DIPARTIMENTO TERRITORIO - AMBIENTE
SERVIZIO GESTIONE E QUALITÀ DELLE ACQUE

OGGETTO: Istanza di autorizzazione ex art. 208 del D.Lgs. 152/2006 impresa COGEPO srl di Montorio al Vomano (TE). **Richiesta dati/integrazioni.**

Planimetria stabilimento A.U.A.

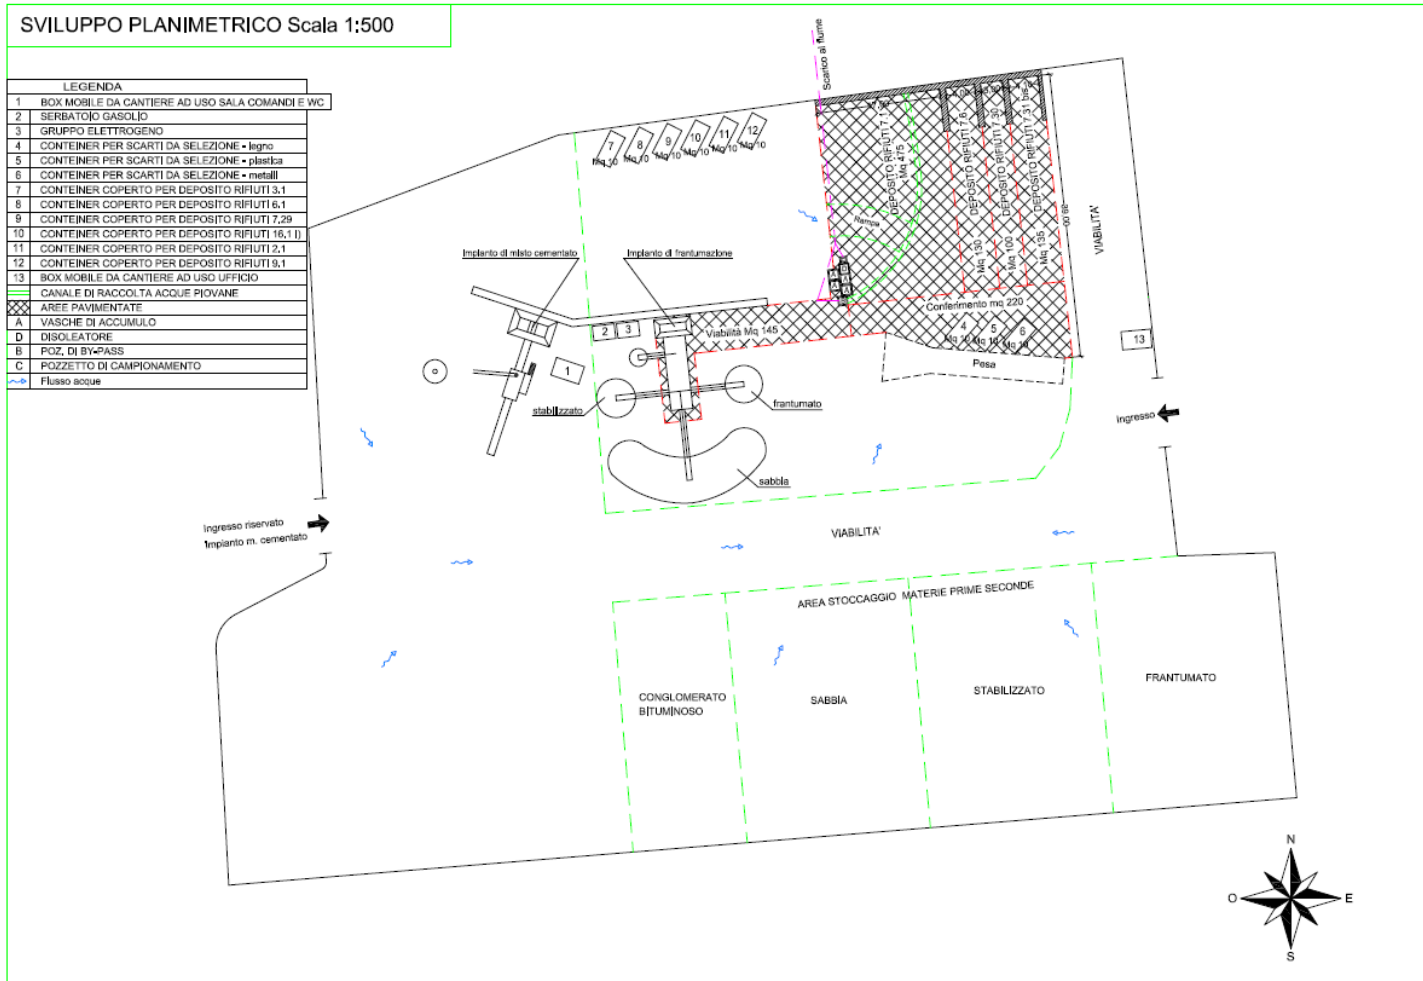
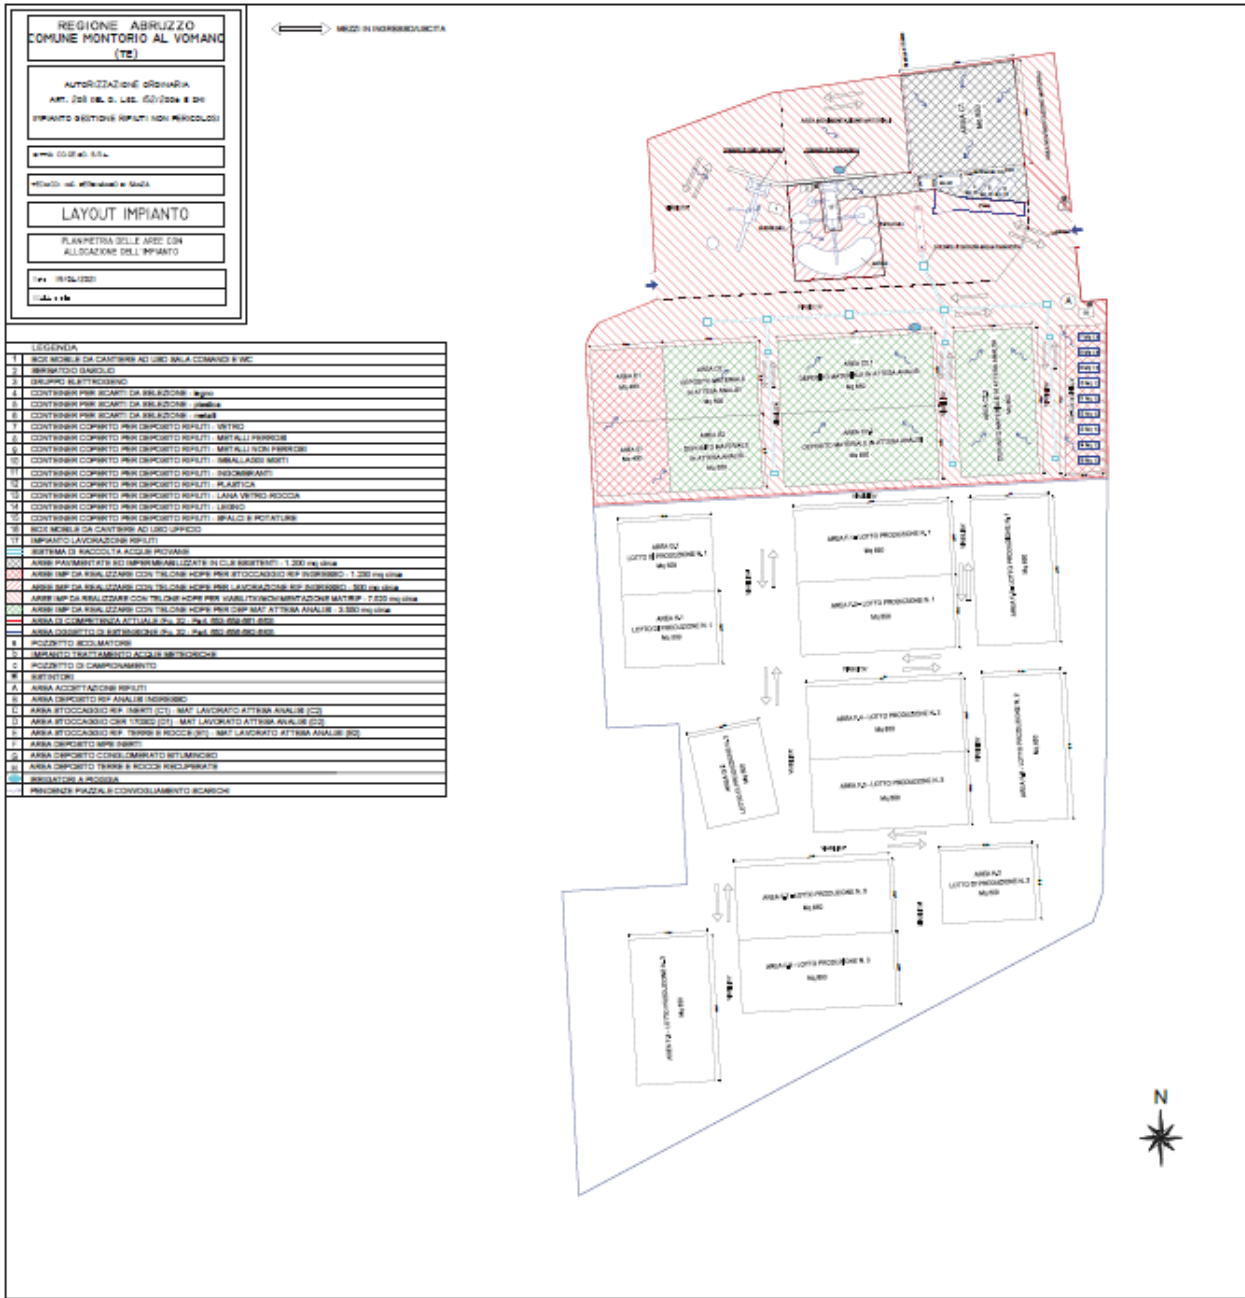
In riferimento all'oggetto, preso atto dalla documentazione in atti che l'impianto per il quale è stata presentata l'istanza ex art. 208 è sostanzialmente differente da quello in possesso di A.U.A. (si vedano le due planimetrie in calce), si richiede all'impresa di specificare/indicare:

1. *Se le superfici pavimentate da cui provengono le acque meteoriche e di dilavamento che nell'A.U.A. risultano essere di 1.205 m² in totale, per l'impianto nella nuova configurazione sono o meno variate (in caso di risposta affermativa riportarne l'estensione in m²),*
2. *Se è stata prodotta una comunicazione ex art. 15 (in caso di risposta affermativa indicare i riferimenti) e/o se la stessa va aggiornata per l'impianto nella nuova configurazione,*
3. *La capacità totale (m³) delle n. 5 vasche di accumulo che costituiscono l'impianto di trattamento autorizzato con A.U.A. (schema riportato in calce), indicando se detto impianto viene modificato o resta immutato,*
4. *Le caratteristiche costruttive e prestazionali dell'impianto di disoleazione dell'impianto di trattamento autorizzato con A.U.A., indicando se detto impianto viene modificato o resta immutato,*
